**ILUSTRÍSSIMA SENHORA PRESIDENTE DA COMISSÃO DE LICITAÇÃO  
DO MUNICÍPIO DO CRATO DO ESTADO DO CEARÁ.**

**Ref. Tomada de Preços Nº 2021.06.28.1**

Cumprimento cordialmente V.Sª e ao mesmo tempo venho informar que foi encaminhado ao Setor de Licitação no dia 25 de agosto do corrente ano (Protocolo nº 202108250935), por parte da empresa NAG ENGENHARIA LTDA (CNPJ nº 03.087.043/0001-44), um PEDIDO DE ESCLARECIMENTO referente ao processo licitatório Tomada de Preços nº 2021.06.28.1, cujo objeto é **CONTRATAÇÃO DOS SERVIÇOS DE ENGENHARIA PARA REFORMA, AMPLIAÇÃO E ADAPTAÇÃO DE UMA CLÍNICA VETERINÁRIA NO MUNICÍPIO DE CRATO/CE.**

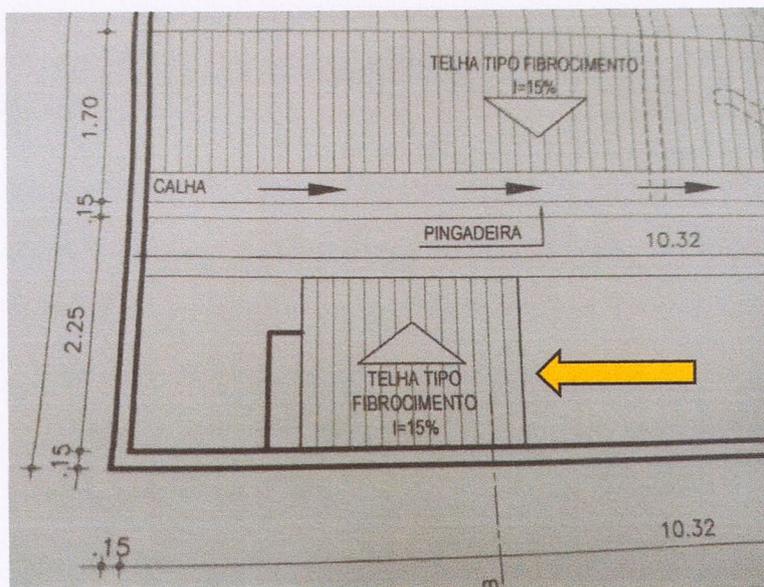
2.6 O item 11.1 (ESQUADRIAS) cita: *“No auditório será colocada uma porta corta-fogo duas folhas com características especificadas em projetos arquitetônico e de incêndio.”* No projeto não foi identificado nenhum auditório. Ainda nesse item, *“As esquadrias de alumínio serão colocadas após os peitoris estarem assentados e os contra-marcos estarem devidamente fixados e alinhados.”* As esquadrias de alumínio foram localizadas no orçamento, contudo não foram orçados os peitoris. Estes não serão executados?

2.6. Os itens referente a especificação de peitoris foram retirados do memorial descritivo.

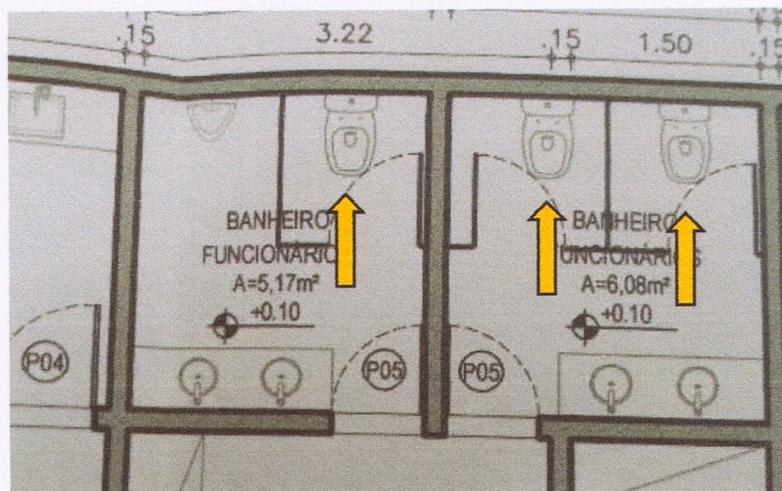
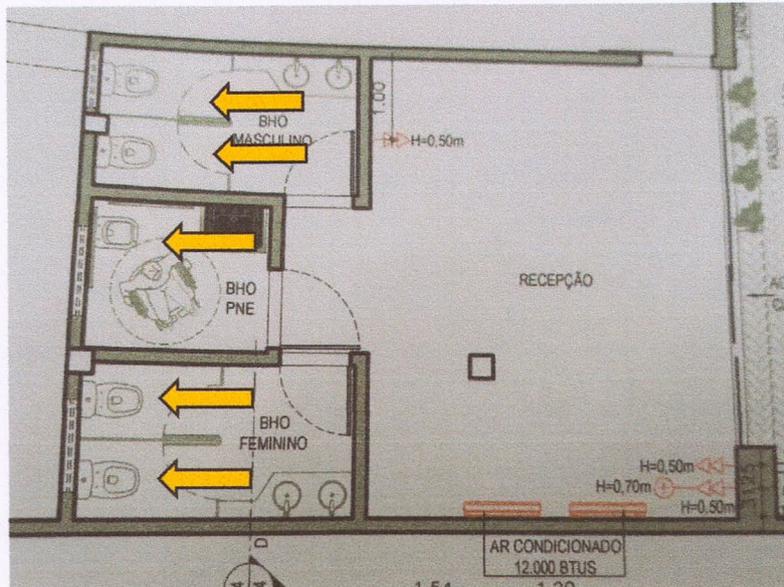
2.8 O item 14.0 (BANCADAS, LOUÇAS E METAIS) cita: *“As bacias sanitárias da edificação serão do tipo bacia sanitária com caixa acoplada, com exceção das bacias sanitárias específicas para pessoas com deficiência, que têm características específicas e devem ser executadas de acordo com recomendações da ABNT NBR 9050:2015”*. *“Os chuveiros dos banheiros deverão ser cromados e com articulação. Todos os banheiros devem contar com um kit de acessórios contendo porta-sabão de vidro, porta papel e porta*

toalha. As bacias sanitárias, chuveiros e kit de porta-sabão, porta papel e porta toalha não foram orçados. Eles não serão executados?

2.8. Os serviços relacionados a este item foram removidos das especificações técnicas.

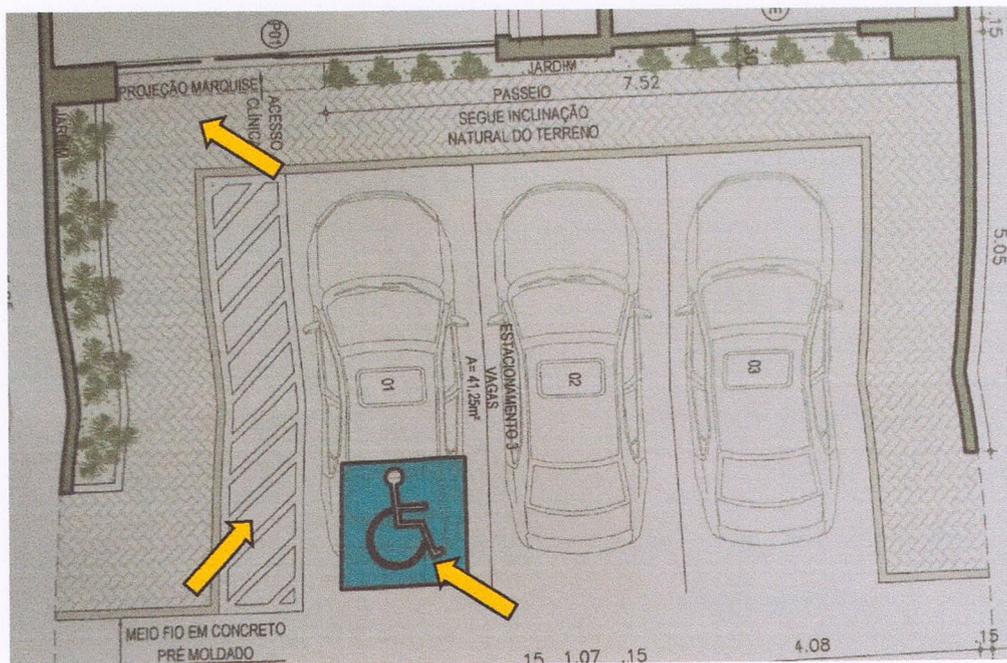
3.1 No projeto de cobertura foi identificado que será feita cobertura com telha de fibrocimento na lavanderia, entretanto no orçamento consta apenas a cobertura da recepção e do raio-x. A cobertura da lavanderia não será executada?

3.1. O item telha de fibrocimento, referente a área de serviço foi incluído no orçamento

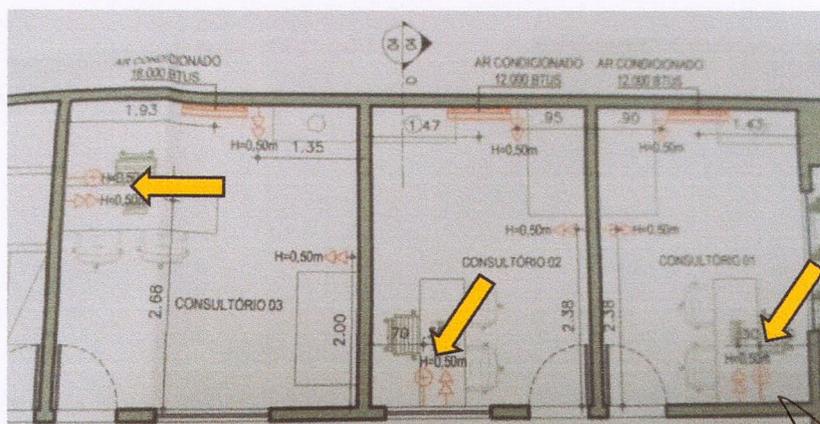
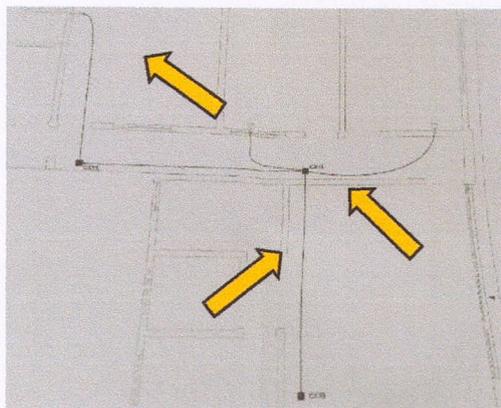
3.2 No projeto arquitetônico foram localizadas 08 bacias sanitárias (07 convencionais e 01 PNE) e 01 lavatório PNE. Nenhuma dessas louças foram orçadas. Elas não serão executadas?

3.3 No projeto arquitetônico foi localizada a projeção de uma marquise. Ela é existente? Também foi localizado um estacionamento, entretanto não foi orçado o serviço de demarcação das vagas. Ela não será executada?

3.2. Os itens citados estão incluídos no item “4.0 LOUÇAS E ACESSÓRIOS”

3.3. O serviço referente a marquise, está incluído no projeto estrutural.

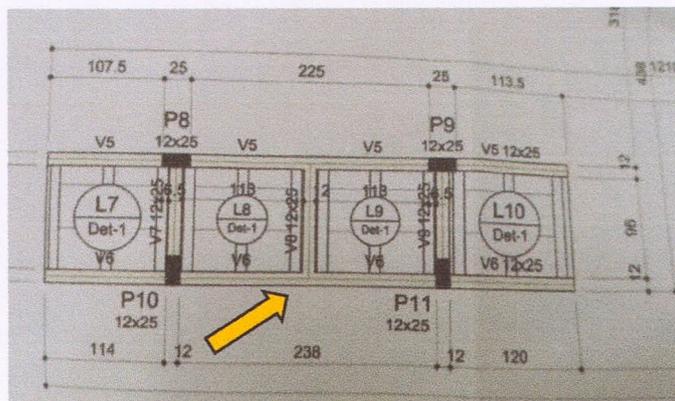
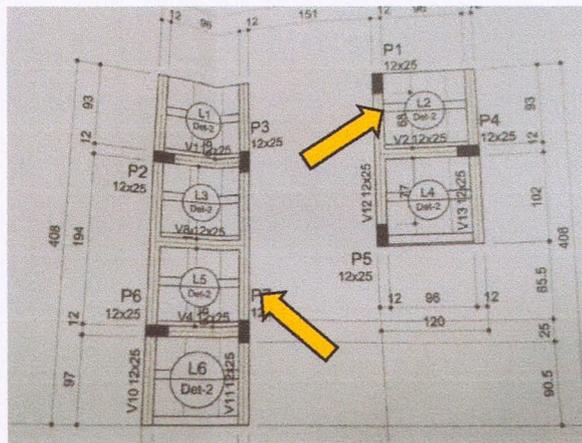
3.6 No projeto elétrico foram localizados 05 spots de embutir 7W, 34 placas de LED de embutir 18W e 06 Placas de LED de sobrepor 18W. Nenhuma delas estão no orçamento. Elas não serão executadas? Com relação as tomadas, no projeto foram localizadas 34 tomadas duplas, no orçamento consta apenas 01 tomada dupla. No projeto também foram localizadas 19 caixas de passagens, no orçamento consta apenas 02 caixas. Com relação aos quadros elétricos, no projeto foram localizados 4 quadros, nenhum deles foi orçado. Esses quadros são existentes? O quantitativo dos disjuntores orçados também é insuficiente para a execução da montagem dos quadros elétricos. Ainda com relação aos quadros, no projeto apresenta 02 DRs de 63A e 02 DPS de 275v-80ka, também não estão orçadas. Pergunta-se: os serviços e insumos acima citados e que constam no projeto já foram executados?

3.6. Itens incluídos nas instalações elétricas
